ПАСПОРТ ДОСТУПНОСТИ
объекта социальной инфраструктуры (ОСИ)
№ 000025

- 1.1. Наименование (вид) объекта **Учебный корпус**
- 1.2. Адрес объекта **299045, г. Севастополь, ул. Репина, д. 3**
- 1.3. Сведения о размещении объекта:
 - отдельно стоящее здание **6** этажей, **10 485,9** кв.м
 - наличие прилегающего земельного участка (да, нет); да, _____ кв.м
- 1.4. Год постройки здания **1985**, последнего капитального ремонта **2018**
- 1.5. Дата предстоящих плановых ремонтных работ: *текущего* **2020-2025**, капитального _____

**АКТ ОБСЛЕДОВАНИЯ
объекта социальной инфраструктуры
К ПАСПОРТУ ДОСТУПНОСТИ ОСИ
№000025**

Фото 2.2

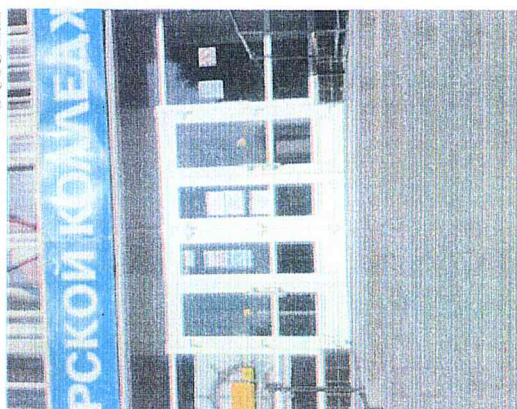
2.1	Лестница (наружная)	есть	1	2.1-2.2	Нет контрастных полос на краевых ступенях СП 59.13330.2016 п. 5.1.12	С	Необходимо нанести одну или несколько полос на краевые ступени лестничных маршей с шириной 8-10 см	Текущий

2.1-2.2	Нет контрастных полос на краевых ступенях СП 59.13330.2016 п. 5.1.12	С	Необходимо выдержать расстояние между контрастной полосой и краем проступи от 0.03 до 0.04 м	Текущий
			1	2.1-2.2	Нет тактильных указателей перед лестницей СП 59.13330.2016 п. 5.1.12	С	Необходимо перед лестницей обустроить предупреждающие тактильно-контрастные указатели глубиной 0.5-0.6 метра на расстоянии 0.3 метра от внешнего края проступи	Капитальный
			1	2.1-2.2	Нет тактильной плитки в начале и конце лестницы СП 59.13330.2016 п. 5.1.12	С	Требуется уложить тактильную плитку в начале и конце лестницы	Капитальный

Фото 2.5

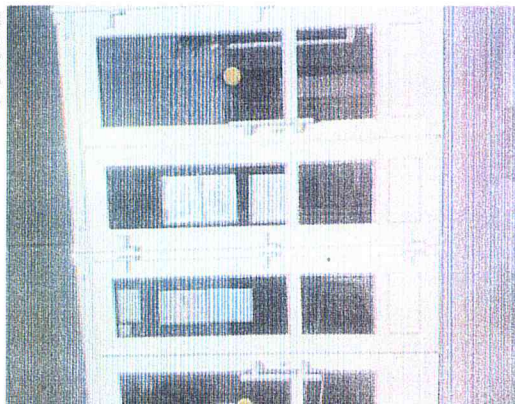
2.3.4	Дверь (входная)	есть	4	2.5	Ширина двери 0,68 м СП 59.13330.2016 п. 6.1.5	К,О	Необходимо заменить двери с учетом ширины одной дверной створки не менее 0.9 метров	Текущий
			4	2.5	Нет знака доступности СП 59.13330.2016 п. 6.1.7	С,К,Г,О,У	Необходимо установить знак доступности на входную дверь	Текущий

Фото 3.1

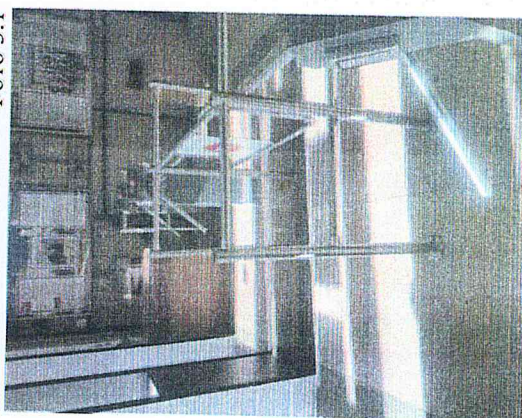
3.1	Коридор (вестибюль, зона ожидания, галерея, балкон)	есть	6; 7	3.1; 3.2	Не нанесены тактильно-контрастные указатели перед препятствием СП 59.13330.2016 п. 6.2.3	С	Необходимо расположить тактильно контрастные указатели на расстоянии 0,3 м от препятствия	Текущий
			8; 9	3.3; 3.4	Нет тактильно-контрастных указателей СП 59.13330.2016 п. 6.2.3	С	Необходимо расположить тактильно контрастные указатели на расстоянии 0,3 м от препятствия или дверного проема, если дверь открывается по ходу движения	Текущий
			10; 11; 12; 13; 14; 15; 16	3.5; 3.6	Нет тактильно-контрастных указателей СП 59.13330.2016 п. 6.2.3	С	Необходимо расположить тактильно контрастные указатели на расстоянии ширины полотна от плоскости дверного полотна, если дверь открывается наружу	Текущий
			17	3.7	Неверно нанесены тактильно-контрастные указатели СП 59.13330.2016 п. 6.2.3		Необходимо демонтировать тактильно-контрастные указатели	Текущий

Фото 3.30

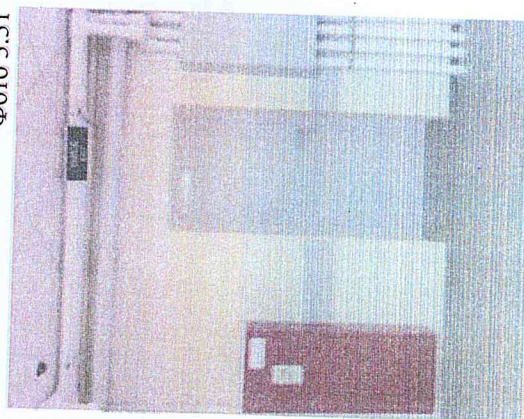
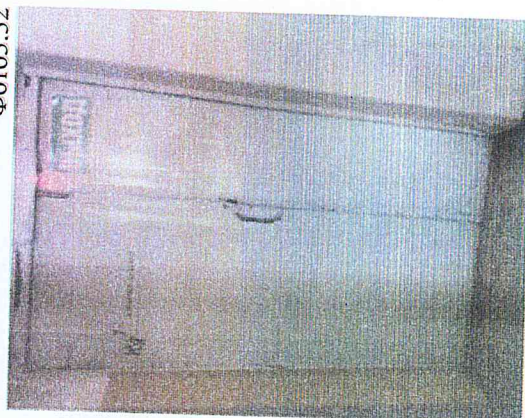
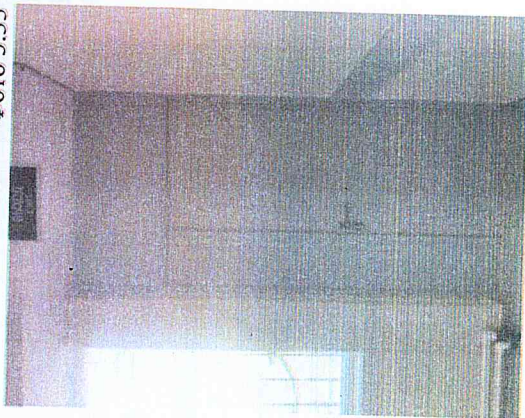
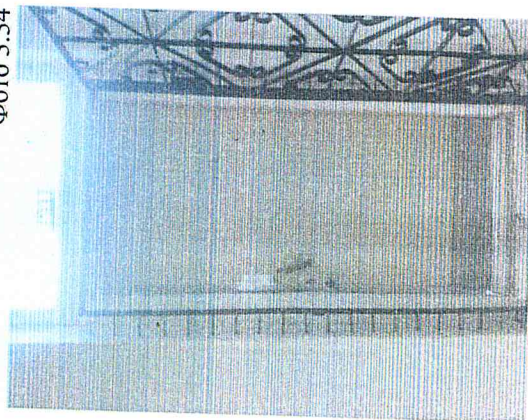
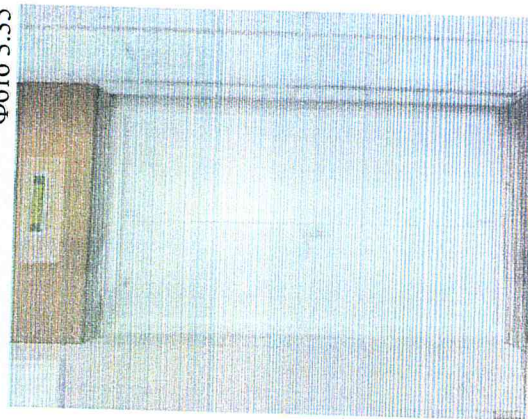
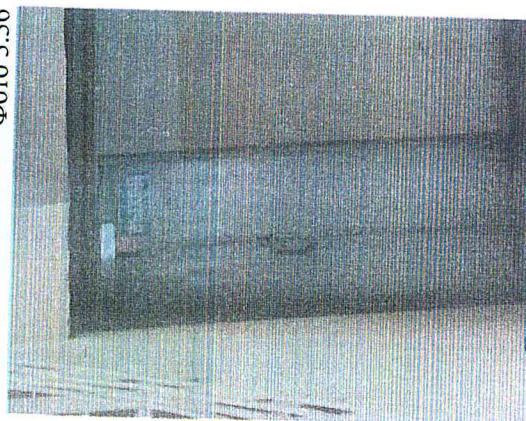
3.24- 3.29	Нет безопасных зон СП 59.13330.2016 п. 6.5.1	С,К,Г,О,У	Необходимо обозначить знаками доступности безопасные зоны	Текущий
			36; 37; 39; 41	3.30; 3.31; 3.33; 3.36	Ширина дверной створки 0,8 м СП 59.13330.2016 п. 6.2.23	С,К,Г,О,У	Необходимо заменить двери с учетом ширины одной	Текущий

дверной створки не менее 0.9 метров	
			38; 40	3.32; 3.34	Ширина дверной створки 0,84 м СП 59.13330.2016 п. 6.2.23	С,К,Г,О,У	Необходимо заменить двери с учетом ширины одной дверной створки не менее 0.9 метров	Текущий
			35	3.35	Ширина дверной створки 0,55 м СП 59.13330.2016 п. 6.2.23	С,К,Г,О,У	Необходимо заменить двери с учетом ширины одной дверной створки не менее 0.9 метров	Текущий

3.30- 3.36	Дверное полотно не имеет контрастной окраски СП 59.13330.2016 п. 6.2.23	С,К,Г,О,У	Необходимо нанести контрастную окраску на полотно двери	Текущий

3.30- 3.36	Не используются ручки нажимного действия СП 59.13330.2016 п. 6.1.5	С,К,Г,О,У	Необходимо использовать ручки нажимного действия	Текущий
			36; 38; 35		Высота порога 0,04 м СП 59.13330.2016 п. 6.1.5	К,О	Необходимо устранить порог	Текущий
			37; 39; 40; 41	3.31; 3.33; 3.40; 3.41	Перед дверью используется одиночная ступень СП 59.13330.2018 п. 5.1.12	С,К,О	Необходимо удалить ступени	Капитальный
			II; III; IV	3.17- 3.22	Ширина лестницы менее 1,35 м СП 59.13330.2016 п. 6.2.24	С,Г,О,У	Необходимо расширить лестничный марш лестницы до 1.35 метра	Капитальный
	ОБЩИЕ требования к зоне		6.2.3 Предупреждающие тактильно-контрастные указатели должны быть: - на расстоянии 0,3 м от препятствия или плоскости дверного полотна, если дверь открывается по ходу движения; 6.2.3 Предупреждающие тактильно-контрастные указатели должны быть: - на расстоянии ширины полотна двери от плоскости дверного полотна, если дверь открывается навстречу движению; 6.2.3 Предупреждающие тактильно-контрастные указатели должны быть: - на расстоянии 0,3 от внешнего края проступи верхней и нижней ступеней открытых лестничных маршей (если проступь ступени на верхней площадке выделена конструктивно, предупреждающий указатель должен непосредственно примыкать к проступи, независимо от ее ширины). Применение контрастных цветов в тактильных указателях в помещениях памятников архитектурного, культурного и исторического наследия, в музеях, театрально-зрелищных и аналогичных зданиях устанавливается заданием на проектирование. 6.5.1 Следующие элементы здания, доступные для МГН, должны идентифицироваться с помощью технических средств информирования, ориентирования и сигнализации и, если это предусмотрено заданием на проектирование, обозначаться знаками доступности: - специальные зоны отдыха и ожидания для МГН. 6.2.3 Предупреждающие тактильно-контрастные указатели должны быть: - на расстоянии 0,3 от внешнего края проступи верхней и нижней ступеней открытых лестничных маршей (если проступь ступени на верхней площадке выделена конструктивно, предупреждающий указатель должен непосредственно примыкать к проступи, независимо от ее ширины). 6.2.8 Боковые края ступеней, не примыкающие к стенам, должны иметь бортики высотой не менее 0,02 м или другие устройства для предотвращения соскальзывания трости или ноги. 6.2.8 На проступях краевых ступеней лестничных маршей должны быть нанесены одна или несколько противоскользящих полос, контрастных с поверхностью ступени, как правило, желтого цвета, общей шириной 0,08 - 0,1 м. Допускается применение контрастных противоскользящих полос с фотолуминесцентным покрытием, если это предусмотрено заданием на проектирование. 6.2.8 Расстояние между краем контрастной полосы и краем проступи ступени - от 0,03 до 0,04 м. 6.2.12 На боковой, внешней по отношению к маршруту, поверхности поручней общественных зданий (за исключением стационаров) должны предусматриваться рельефные обозначения этажей, а также предупредительные полосы об окончании перил. 6.2.11 Поручень перил с внутренней стороны лестницы должен быть непрерывным по всей ее высоте.

Фото 4.1

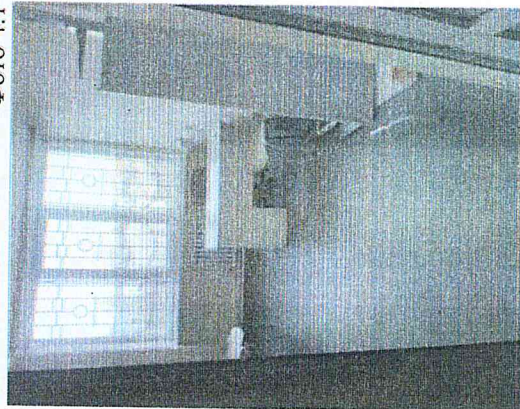
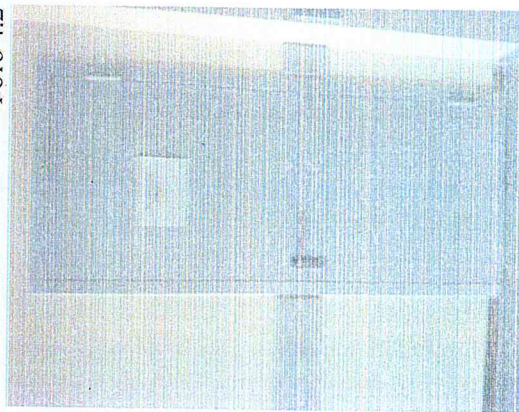
4.1	Кабинетная форма обслуживания	есть	1-11; 1-62; 1-54; 1-17; 1-18; 1-19; 169; 169; 167; 145; 235; 212; 238; 242; 243; 244; 245; 34; 309; 347; 306; 406; 426; 408; 411	4.2-4.3	Не обозначены знаками доступности зоны предоставления услуг для инвалидов СП 59.13330.2016 п. 6.5.9	С,К,Г	Необходимо обозначить знаками доступности зоны предоставления услуг для инвалидов	Текущий
			1-11; 1-62; 1-54; 1-17; 1-18; 1-19; 169; 169; 167; 145; 235; 212; 238; 242; 243; 244; 245; 34; 309; 347; 306; 406; 426; 408; 411	4.1	Столы не адаптированы для людей на креслах-колясках СП 59.13330.2016 п. 9.7	К	Необходимо использовать столы адаптированные для людей на креслах-колясках	Текущий
			1-11; 1-62; 1-54; 1-17; 1-18; 1-19; 169; 169; 167; 145; 235; 212; 238; 242; 243; 244; 245; 34; 309; 347; 306; 406; 426; 408; 411	4.1	Не установлены индукционные контуры и электронные лупы	С,Г	Необходимо предусмотреть использование в кабинете индукционных контуров и электронных луп	Текущий

1-11; 1-62; 1-54; 1-17; 1-18; 1-19; 169; 169; 167; 145; 235; 212; 238; 242; 243; 244; 245; 34; 309; 347; 306; 406; 426; 408; 411	4.1	Не предусмотрено пространство для клиента на рабочем столе	С,К,Г,О,У	Необходимо освободить пространство для клиента на рабочем столе	Текущий
			1-11; 1-62; 1-54; 1-17; 1-18; 1-19; 169; 169; 167; 145; 235; 212; 238; 242; 243; 244; 245; 34; 309; 347; 306; 406; 426; 408; 411	4.2-4.3	Нет информирующих тактильных табличек СП 59.13330.2016 п. 6.5.9	С	Необходимо установить информирующие тактильные таблички для людей с нарушением зрения рядом с дверью со стороны дверной ручки на высоте 1.2-1.6м	Текущий
			169; 167; 309	4.3	Ширина одной дверной створки 0,75 м СП 59.13330.2016 п. 6.2.23	К,О	Необходимо заменить двери с учетом ширины одной дверной створки не менее 0.9 метров	Текущий
			1-17		Ширина одной дверной створки 0,7 м СП 59.13330.2016 п. 6.2.23	К,О	Необходимо заменить двери с учетом ширины одной дверной створки не менее 0.9 метров	Текущий

1-11; 1-62; 1-54; 1-18; 1-19	4.3	Ширина одной дверной створки 0,8 м	К,О	Необходимо заменить двери с учетом ширины	Текущий

Фото 4.5

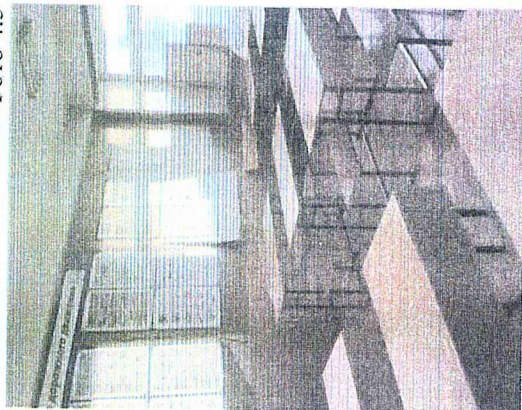
102; 176; 103; 127; 175; 174; 170; 133; 146; 147; 148; 141; 151; 233; 233; 227; 213; 237; 211; 210;	4.4-4.7	Не установлены стулья с подлокотниками СП 59.13330.2016 п. 8.6.3	С,К,Г,О	Необходимо на пять стульев без подлокотников, установить один	Текущий
